ASUNTO: SOLICITUD RESOLUCION COMPLEMENTARIA DIA URBANIZACION PARC SAGUNT I

Jardinería y Riego de Parc Sagunt 1

ANEXO I

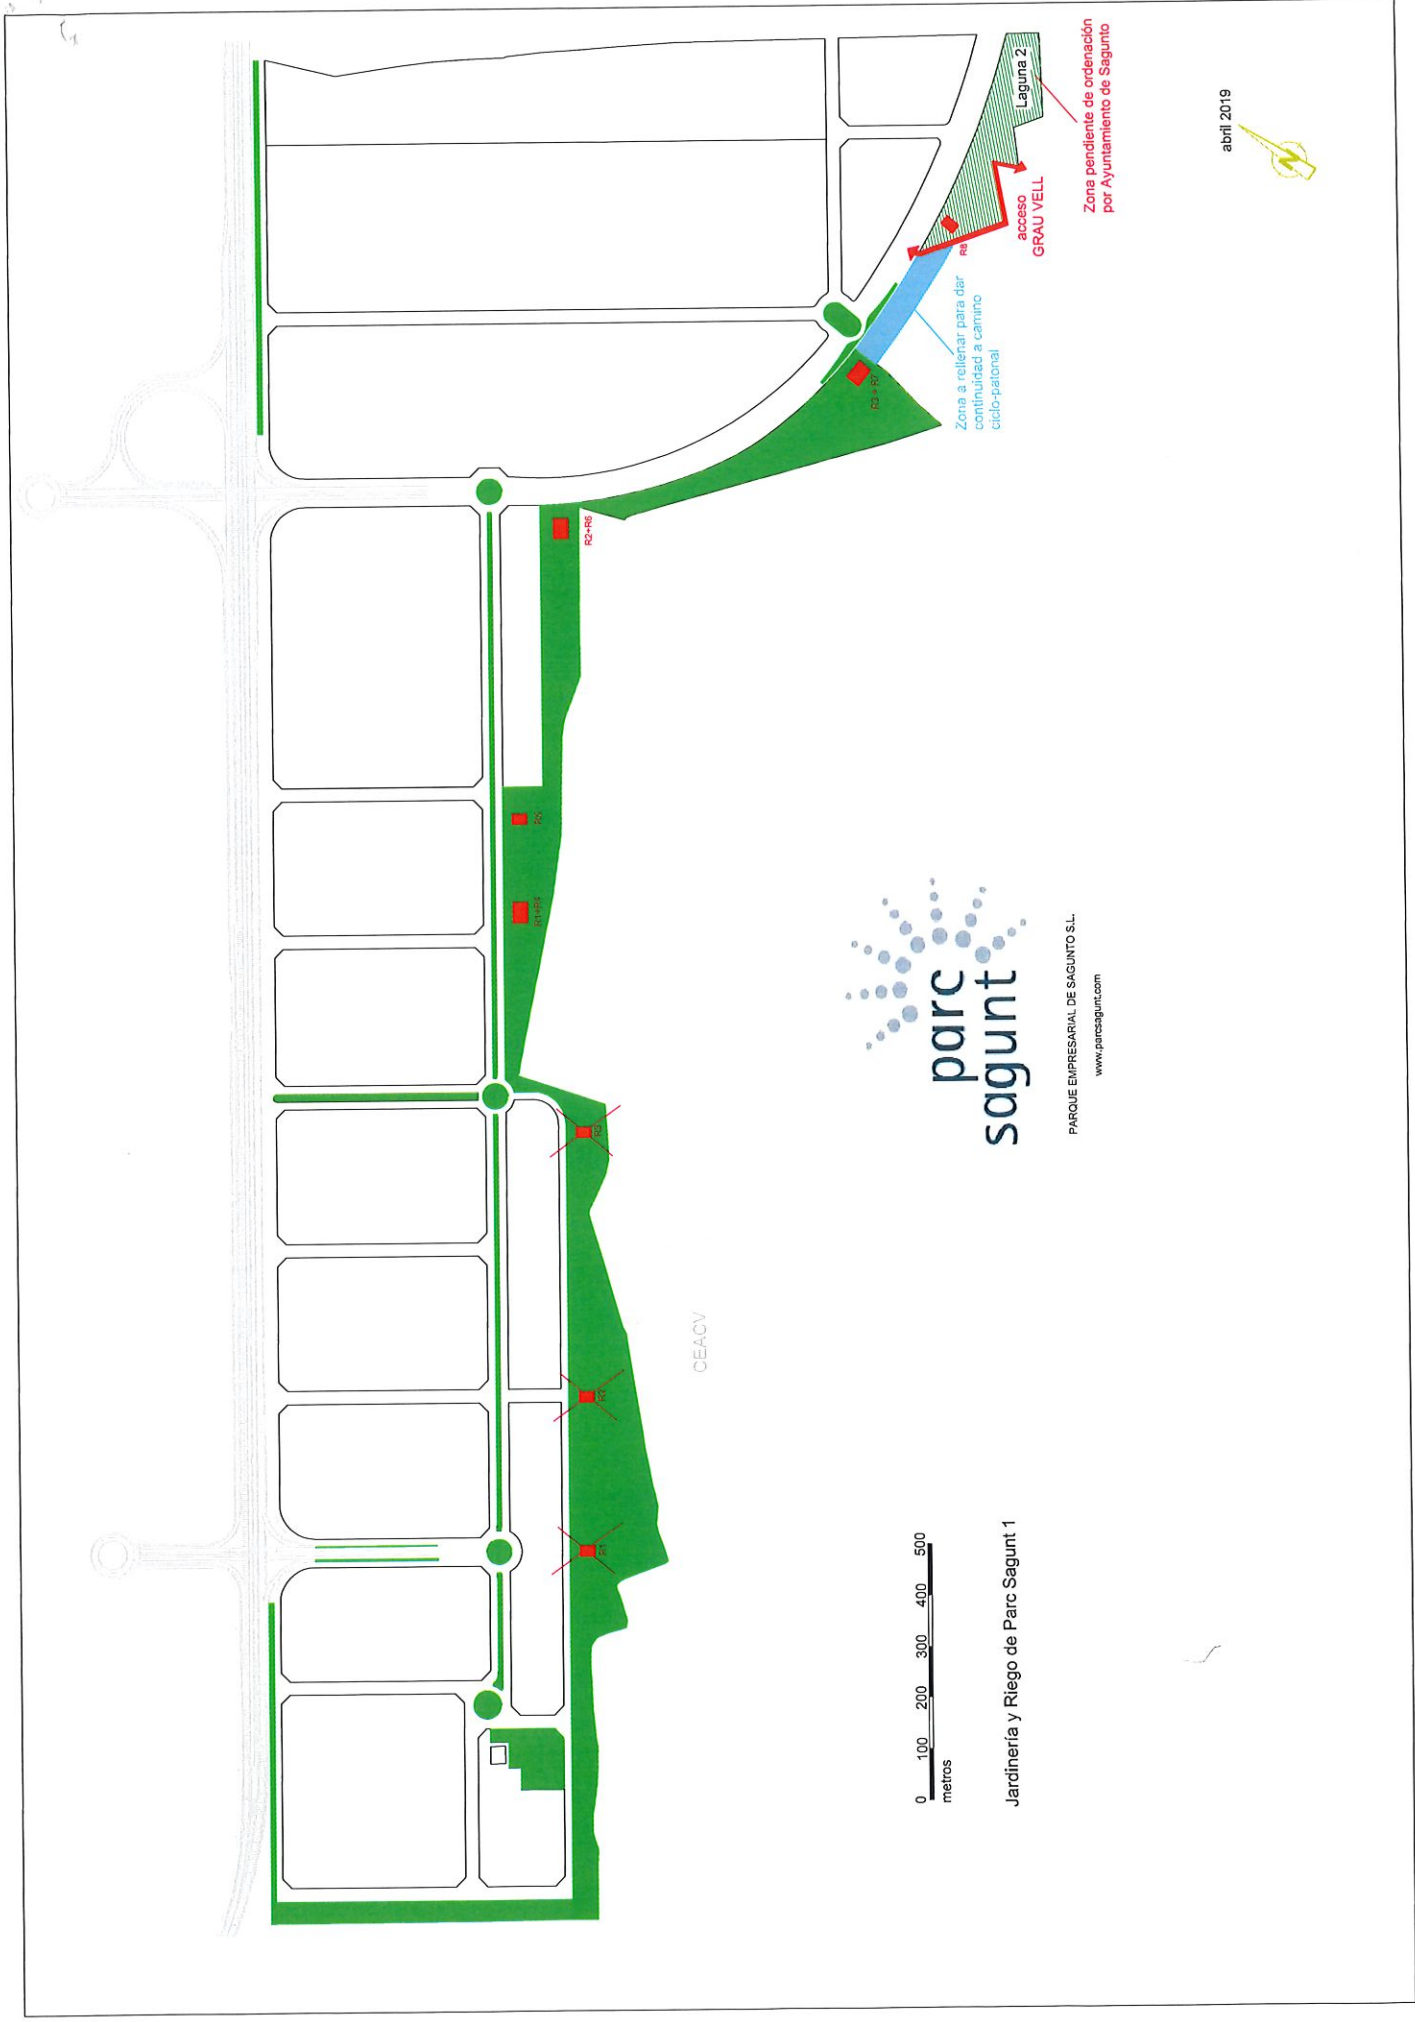
- b) Actuar sobre la mota únicamente en los tramos en los que la coronación de la misma no cuenta con la anchura suficiente para albergar la sección prevista para el camino ciclopeatonal (6m), y en una parte de la UE4 correspondiente a la parcela JL6 que queda fuera del ámbito de la futura laguna 2 según plano adjunto, en la que en la actualidad la mota no ha sido construida, y en la que se hace necesaria un aporte de material de relleno para dar continuidad al camino ciclopeatonal,

- e) Respecto de **los "restaurantes"** rotulados como parcelas recreativas, se propone trasladar las 3 parcelas más cercanas al CEACV hacia el norte en la misma zona verde, ver plano adjunto como **ANEXO I**. Para ello se tramitará una modificación de la ordenación pormenorizada del plan parcial de Parc Sagunt I en la que se materializará la permuta de edificabilidad así como la definición concreta de los usos a desarrollar y parámetros urbanísticos en dichas parcelas con la finalidad de reducir, en la medida de lo posible, el impacto negativo que pudieran tener las

futuras actividades respecto al humedal. En dicha modificación de planeamiento los terrenos que en la actualidad cuentan con la clasificación de Terciario-Recreativo pasarán a Zona Verde. Además se definirán entre otros aspectos la limitación de horario, características de iluminación, definición de cota de rasante, etc.

Zona a rellenar para dar
continuidad a camino
ciclo-pedonal
